都市施設機能について  
～連絡通路、吹抜、階段～

# 1-1. 連絡通路 ご意見

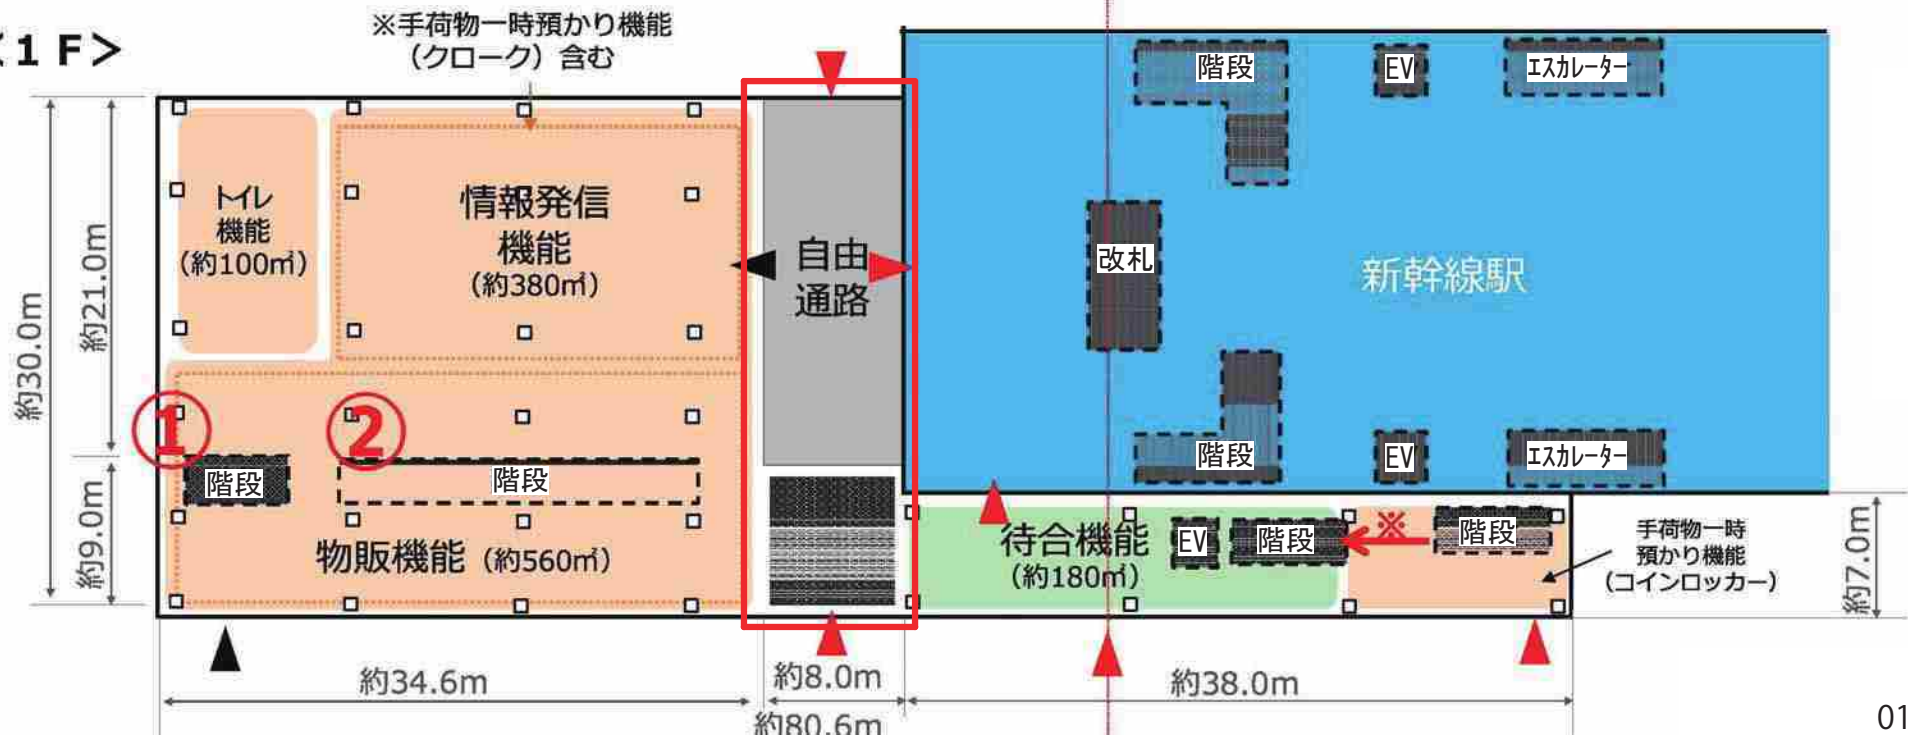
- 1、基本的には物販など常設するものは設置しない。(勉強会)
- 2、都市施設をいかに充実させるかという議論に繋げるためにも通路幅は最小限(8m)。(勉強会)
- 3、都市施設と通路の間はガラス張りなど内部が見えるようにしたい。(勉強会)
- 4、中央に柱がほしい。ガラス張りで施錠が出来る柱に学生や高齢者の作品を飾りたい。(勉強会)
- 5、中央に柱を設置すると狭くなる。イベントごとに撤去するような形が考えられる。(勉強会)
- 6、冷暖房は入らないエリアなので寒いし暑い。イベントを開催するにしても常設よりは仮設がよい。(第9回)
- 7、中学生からストリートピアノがほしいと要望が出ている。(第9回)
- 8、自由通路と滞在機能は分けるべき。空調の効率の問題で一体だとコストがかかる。(第9回)
- 9、自転車の利用があるという前提。(第9回)

# 1-2. 連絡通路 計画方針

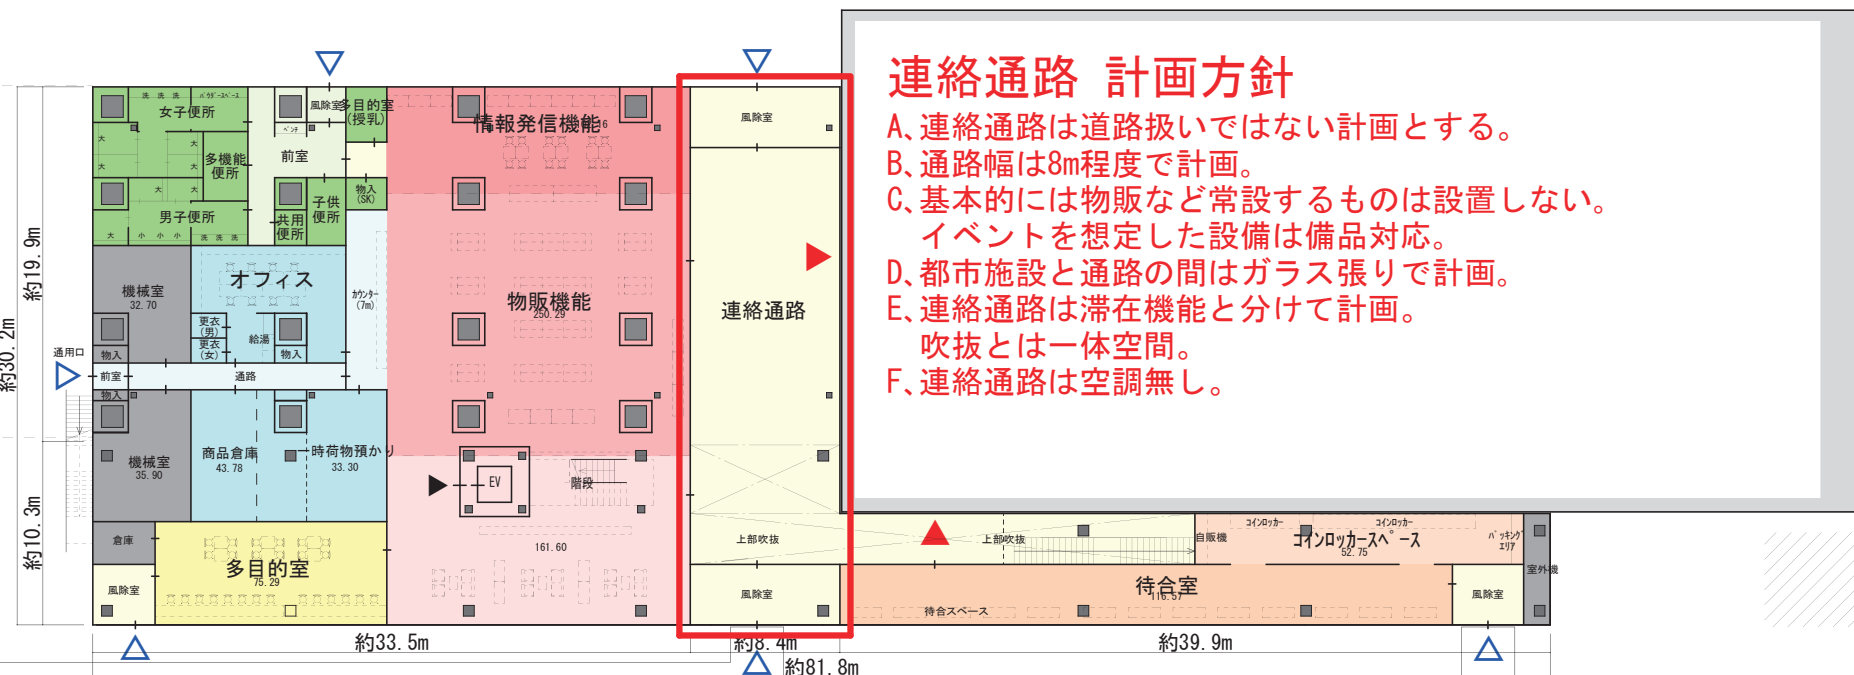
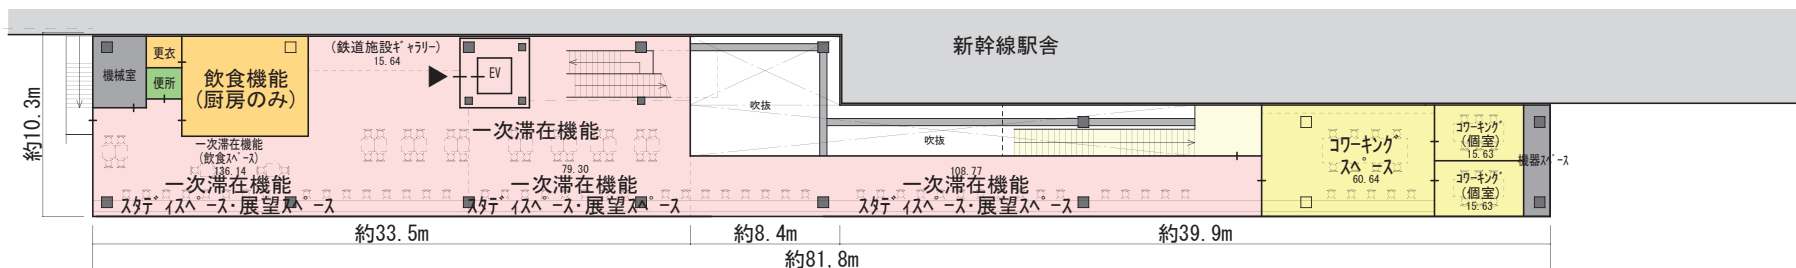
- 1、基本的には物販など常設するものは設置しない。(勉強会)
- 2、都市施設をいかに充実させるかという議論に繋げるためにも通路幅は最小限(8m)。(勉強会)
- 3、都市施設と通路の間はガラス張りなど内部が見えるようにしたい。(勉強会)
- 4、中央に柱がほしい。ガラス張りで施錠が出来る柱に学生や高齢者の作品を飾りたい。(勉強会)
- 5、中央に柱を設置すると狭くなる。イベントごとに撤去するような形が考えられる。(勉強会)
- 6、冷暖房は入らないエリアなので寒いし暑い。イベントを開催するにしても常設よりは仮設がよい。(第9回)
- 7、中学生からストリートピアノがほしいと要望が出ている。(第9回)
- 8、自由通路と滞在機能は分けるべき。空調の効率の問題で一体だとコストがかかる。(第9回)
- 9、自転車の利用があるという前提。(第9回)

- A、連絡通路は道路扱いではない計画とする。
- B、通路幅は8m程度で計画。
- C、基本的には物販など常設するものは設置しない。  
イベントを想定した設備は備品対応。
- D、都市施設と通路の間はガラス張りで計画。
- E、連絡通路は滞在機能と分けて計画。  
吹抜とは一体空間。
- F、連絡通路は空調無し。

# 1-3. 吹抜け ご意見

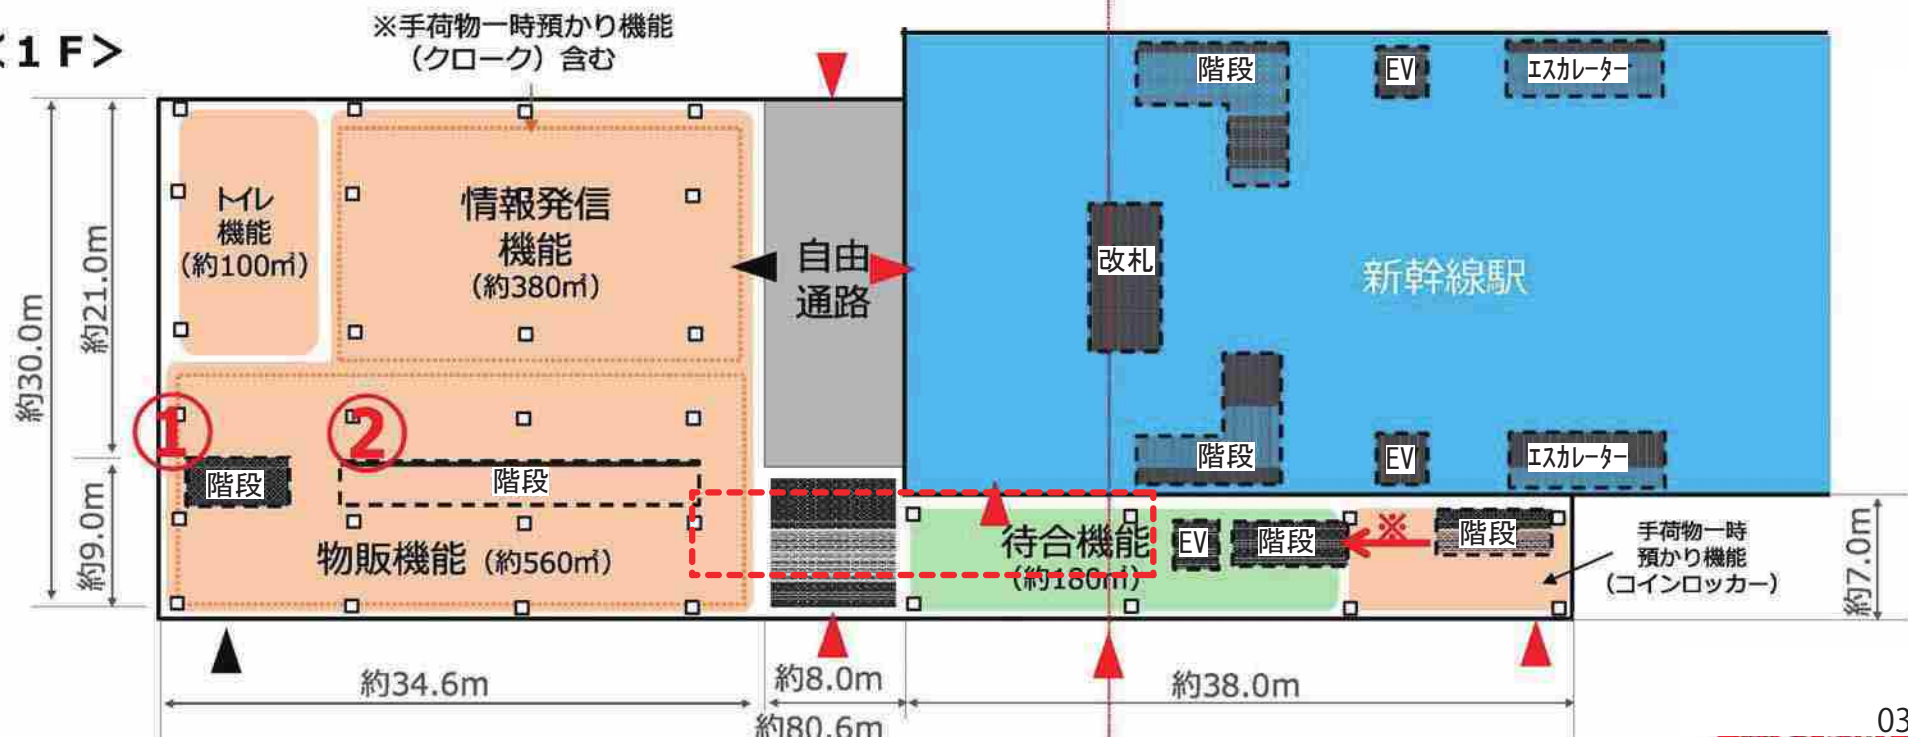
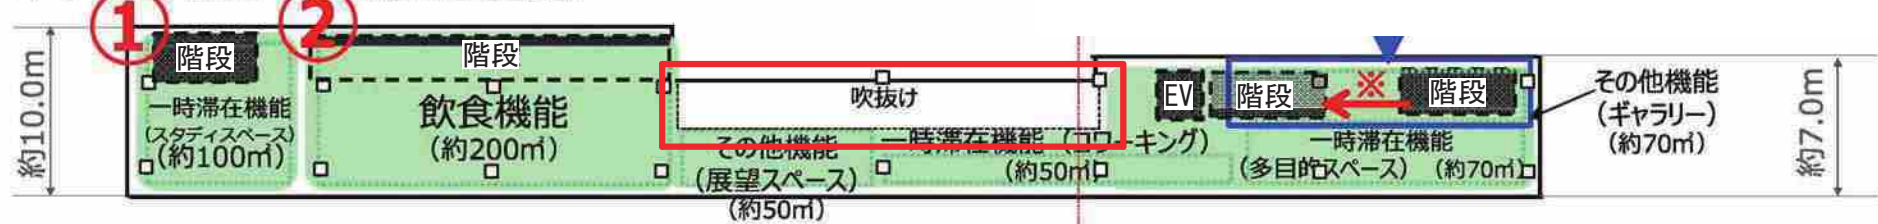
- ・吹抜については飯山より少なくてもよい、カフェ面積を広げる。(第11回)
- ・吹抜にタペストリーの設置などにより季節感の演出。(第11回)
- ・吹抜は空調がなければ冬は寒く夏は暑い。(第11回)
- ・空間の広がり、2階の認識のため吹抜はあった方が良い。(第11回) (第10回)
- ・倶知安は羊蹄山へのランドスケープがあるため固執していない。カフェ等とスペース的に支障するならやめるという優先順位。(第10回)
- ・吹抜だと冷暖房費がかかる。(第10回)
- ・吹抜の有無については意見が二分している。外気にさらされる考慮をした方がよいという意見、2階に誘導するための工夫が必要という意見。(第10回)

# 1-4. 吹抜け 計画方針

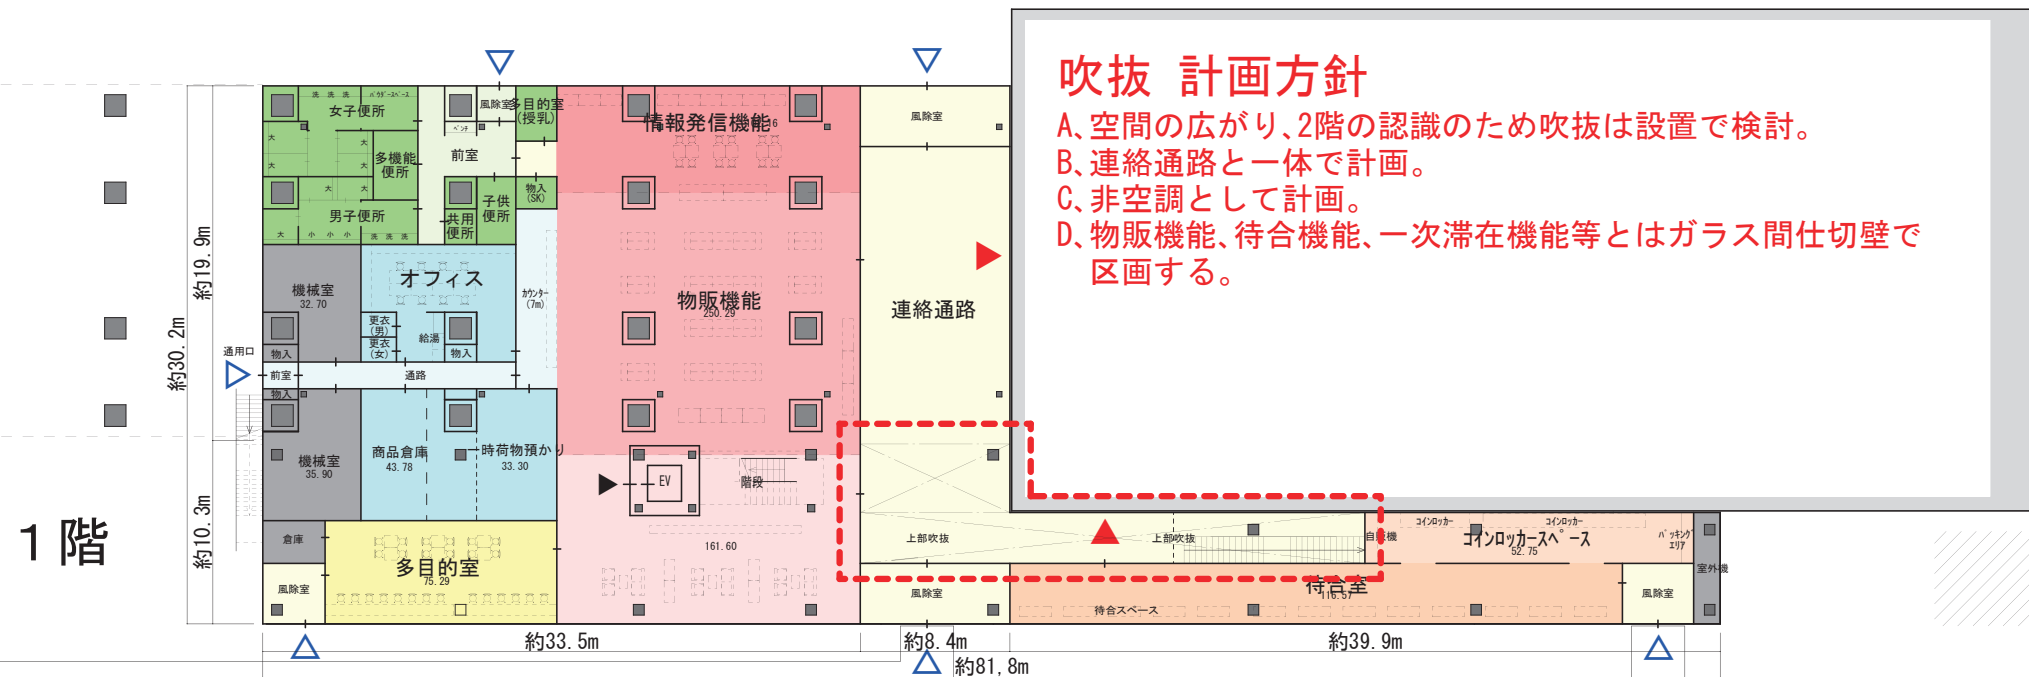
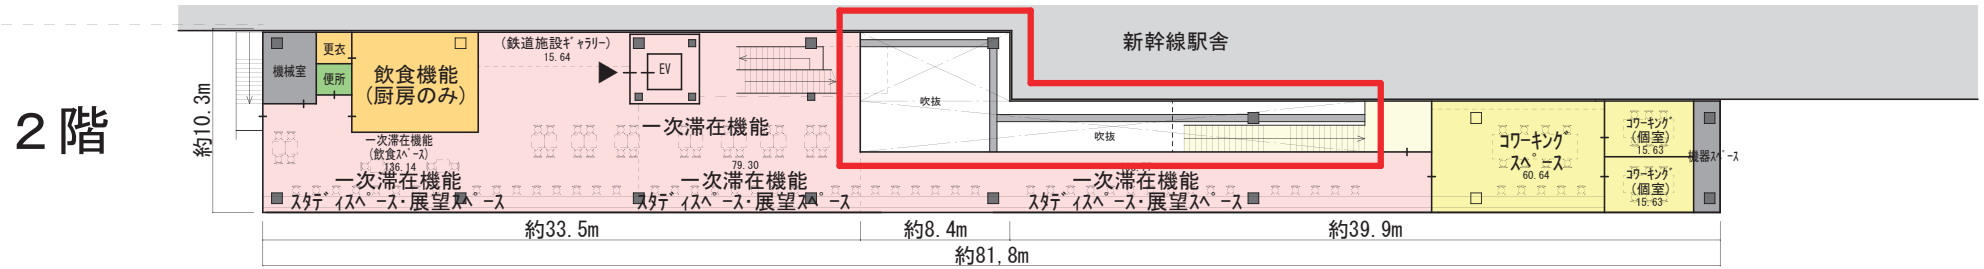
- ・吹抜については飯山より少なくてもよい、カフェ面積を広げる。(第11回)
- ・吹抜にタペストリーの設置などにより季節感の演出。(第11回)
- ・吹抜は空調がなければ冬は寒く夏は暑い。(第11回)
- ・空間の広がり、2階の認識のため吹抜はあった方が良い。(第11回) (第10回)
- ・倶知安は羊蹄山へのランドスケープがあるため固執していない。カフェ等とスペース的に支障するならやめるという優先順位。(第10回)
- ・吹抜だと冷暖房費がかかる。(第10回)
- ・吹抜の有無については意見が二分している。外気にさらされる考慮をした方がよいという意見、2階に誘導するための工夫が必要という意見。(第10回)

A、空間の広がり、2階の認識のため吹抜は設置で検討。  
 B、連絡通路と一体で計画。  
 C、非空調として計画。  
 D、物販機能、待合機能、一次滞在機能等とはガラス間仕切壁で区画する。

# 1-6. 階段 計画方針

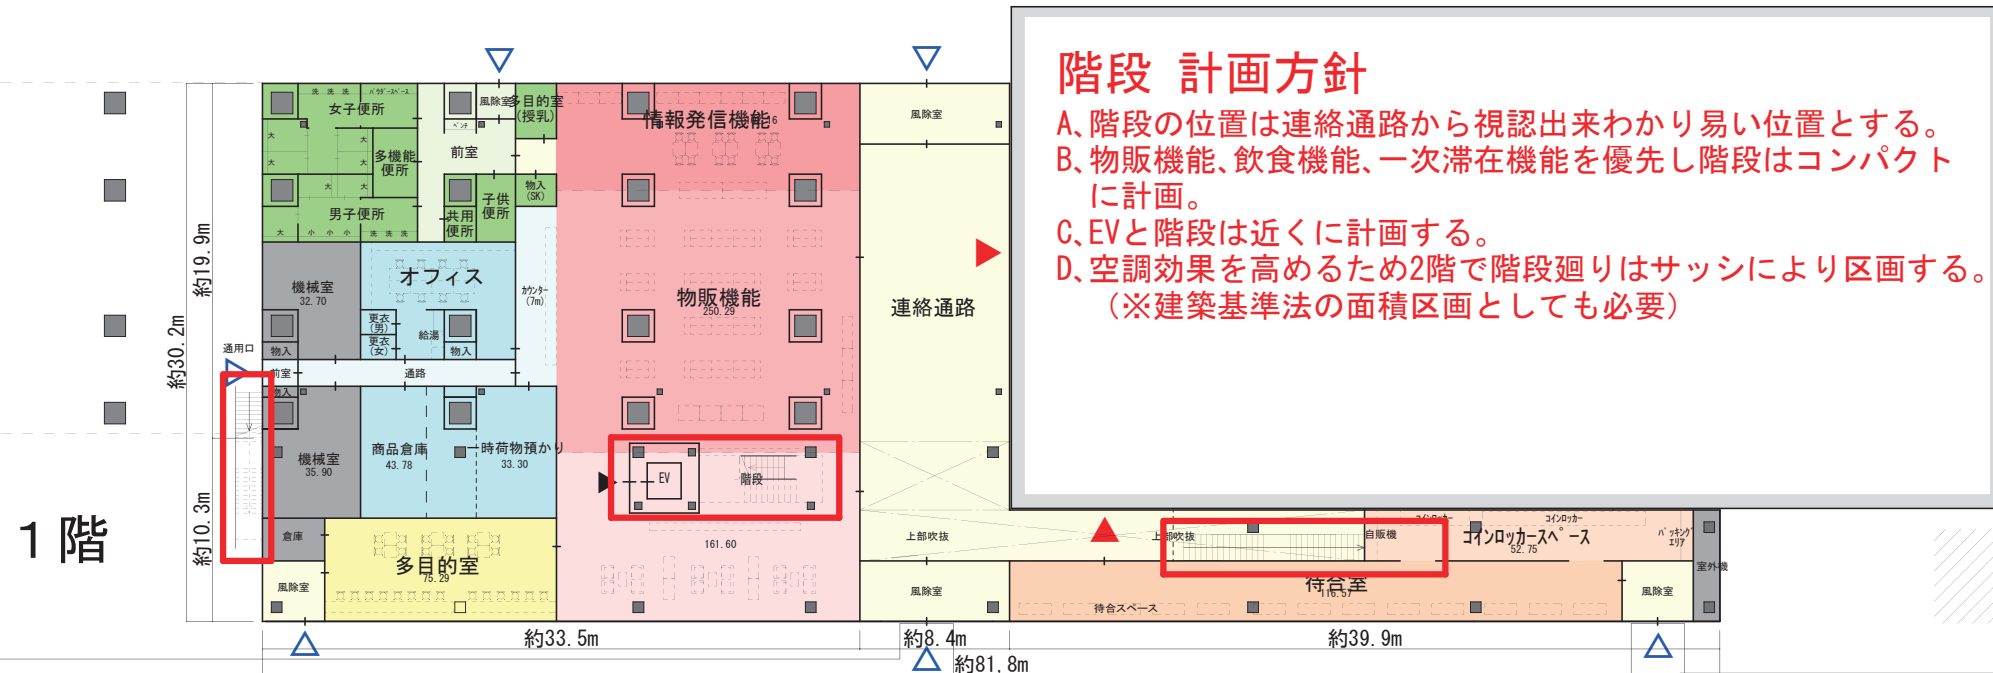
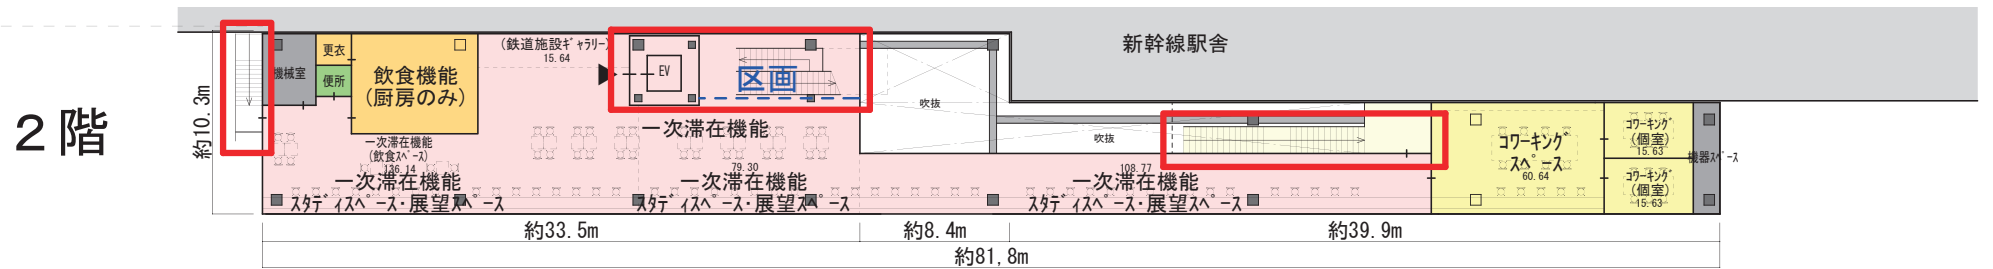
- ・吹抜や階段は一体的な空間にしておくと、2階の空間のわかり易さ、賑わいを感じる。(第11回)
- ・階段で佇めるような空間にも出来なくはないが、スペースを取り過ぎてしまう。(第11回)
- ・皆が使いやすい階段にするなら見やすい所に階段があるべき。(第11回)
- ・情報発信機能と物販機能を妨げるような位置ではなく、自由通路からの存在意義があり、2階の飲食機能であまり階段にスペースを取らず、吹抜も出来ればあれば良い。(第11回)
- ・階段とEVが離れていると不便。近づけて1つに納める。(第10回)
- ・2階への動線が悪いとカフェ等があってもなかなか行かないかもしれない。階段を折り返しにするとより2階がどうなっているか分かり辛い。(第10回)
- ・階段が目立つ所にあるべきという意見は一致している。(第10回)

A、階段の位置は連絡通路から視認出来わかり易い位置とする。  
 B、物販機能、飲食機能、一次滞在機能を優先し階段はコンパクトに計画。  
 C、EVと階段は近くに計画する。  
 D、空調効果を高めるため2階で階段廻りはサッシにより区画する。  
 (※建築基準法の面積区画としても必要)
